改善箇所説明図

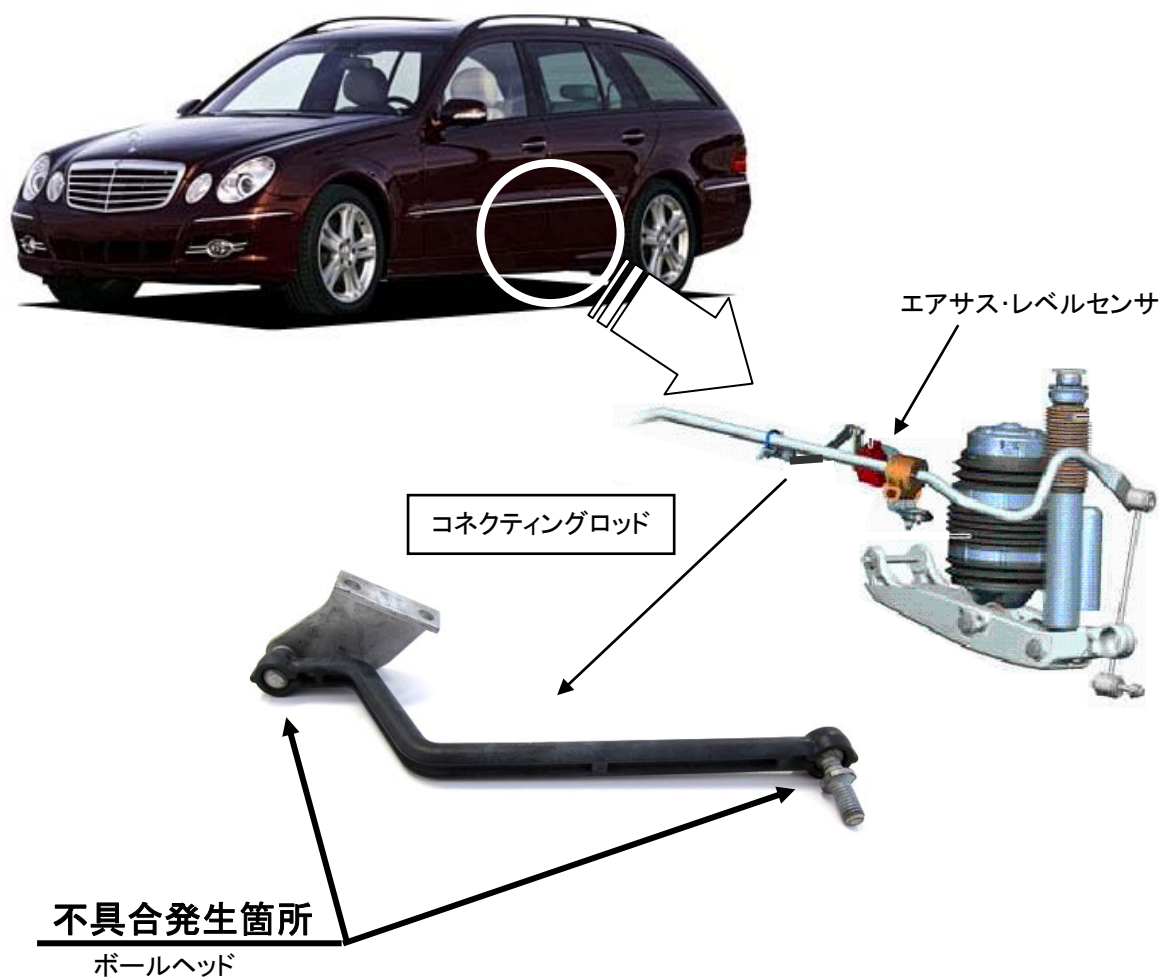
後輪エアサス・レベルセンサにおいて、コネクティングロッドの接続部分の構造及びボールヘッドの材質が不適切なものがあるため、接続部分が摩耗、破損して外れてしまうことでレベルセンサが車高を正しく認識できなくなる。これにより車高が適切に調整されず操縦安定性を低下させることがある。また、後輪エアサスのベローズのエア圧が最高圧のまま維持され、振動等によりベローズが破損するおそれがある。

全車両、コネクティングロッドの接続部分の構造を確認し、不具合品が取り付けられている場合は対策品に交換する。
